SUBDIRECCIÓN DE ECOLOGÍA
DEPARTAMENTO DE PROMOCIÓN
PREVENCIÓN Y RESTAURACIÓN AMBIENTAL
DUE/SE/PPRA/68/2020

En contestación a su oficio No.D-4528/2020 interpuesto ante esta Dirección el día 06 de Octubre del presente año, en donde solicitan nuestro apoyo para valorar la conveniencia de reubicar arbolado dentro de la obra **"Construcción de valaría y gradas en el Palomar"**

DICTAMEN TÉCNICO PARA DETERMINAR REUBICACIÓN DE ARBOLADO

Anexo al presente se incluye planta de conjunto.

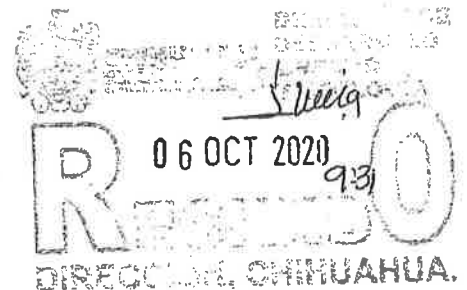
Por éste conducto, me permito comunicar a Usted que ésta Dirección de Obras Públicas Municipales se encuentra próxima a ejecutar el contrato de obra pública no. 124/2020 referente a la obra: "**Construcción de velaría y gradas en el Palomar**", en esta ciudad de Chihuahua, situación por la cual atentamente solicitamos su apoyo para valorar la conveniencia de reubicar los árboles que se localizan dentro de la zona de nuestro proyecto.

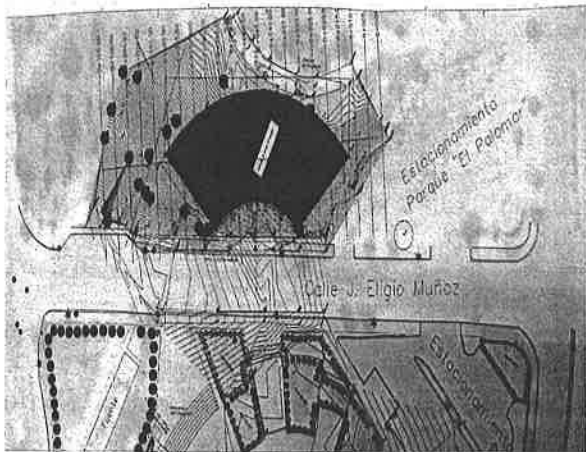
En atención a la solicitud de la Dirección de Obras Públicas Municipales girada a esta Dirección a mi cargo, mediante oficio del Depto. de Construcción Social No. D-4528/2020, de fecha 05 de octubre de 2020 y por instrucciones de la Lic. Claudia Alejandra Alarcón Acosta, Subdirectora de Ecología de esta Dirección de Desarrollo Urbano y Ecología Municipal, se comisionó personal adscrito al Departamento de Promoción, Prevención y Restauración Ambiental, para que acudiera al Parque El Palomar, específicamente a la ladera arbolada que linda con la calle J. Eligio Muñoz, en donde se contactó con el Arq. Jorge Palacios Ceballos, Residente de la Obra, quien mostro ubicación y señalización de límites del proyecto. La Dirección de Obras Públicas Municipales, tiene proyectada la construcción de una Velaria para proporcionar sombra a un conjunto de gradas escalonadas. Este es un terreno apropiado para ello por la pendiente de aproximadamente 30°. Para ello es necesario reubicar un total de 19 árboles, en las cercanías, ya que se observaron muchos claros arriba y a los lados de la futura construcción. Los árboles que deberán ser reubicados son:

A.- 9 árboles de la especie Álamo Plateado (*Populus alba*) con su característica morfología columnar, la mayoría multifustes, con dimensiones en el rango de 10 a 70 cm de diámetro y 8 a 10 m de altura. Uno de ellos seco, el cual se deberá derribar y extraer del área.

B.- 10 árboles de la especie Moro Macho (*Morus nigra*) la mayoría multifuste y malformados, con dimensiones en el rango de: 10 a 40 cm de diámetro y 4.5 a 6.0 m de altura. Todos los árboles de ambas especies están distribuidos en la ladera ya sea formando pequeños manchones de 2 a 3 individuos y también arboles solitarios, estos últimos son principalmente los Álamos Plateados.

Manifiesta el Arq. Jorge Palacios Ceballos, Residente de Obra, que ya se solicitó apoyo de la Dirección de Mantenimiento Urbano para realizar las tareas de Extracción, acarreo y plantación del arbolado seleccionado, para lo cual se requerirá maquinaria pesada y técnicos especializados en estos trabajos que dicha Dependencia tiene. Antes de iniciar los trabajos y maniobras anteriores, se deberán localizar primero los lugares seleccionados para la reubicación y excavar las pozas del tamaño adecuado, haciendo el proceso de hidratación de las mismas, para que los arboles extraídos sean plantados de inmediato, evitando con ello la resequedad de raíces y garantizar la sobrevivencia. En el caso de mortandad de cualquiera de estos árboles, se deberá realizar la restitución de los mismos con individuos de las mismas características fisiológicas.
